# SERVICE BULLETIN

**NUMBER:** 08-023-13

Das RHW- und RHP-Navigationssystem zeigt nicht den korrekten Fahrzeugstandort

**Fig. 1 Aktualisierte Radios verfügen über diesen grünen Punkt.**

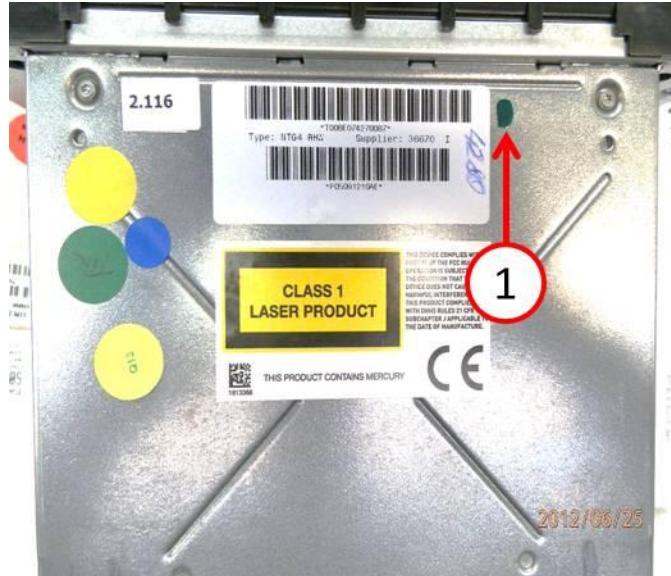
11. Das Radio ausbauen nach den Anweisungen unter TechCONNECT 08 - Electrical/8A - Audio and Video/RADIO/Removal.
12. Nach einem grünen Punkt auf dem Radio schauen. Zur Lage des Punktes siehe (**Fig. 1**).

1 - Lage der grünen Farbmarkierung.

- 
13. Hat das Radio einen grünen Punkt?
    - a. Ja >>> In dieses Fahrzeug wurde ein bereits aktualisiertes Radio eingebaut. Weiter mit **Step #14**.
    - b. Nein >>> Das Radio muss ausgetauscht werden. Der Lagerist muss eines über das Austausch-Center bestellen. **Das Radio wieder einbauen und das Fahrzeug an den Kunden zurückgeben. Wenn der Händler das Radio erhalten hat, mit dem Kunden einen Termin vereinbaren und das aktualisierte Gerät einbauen.**
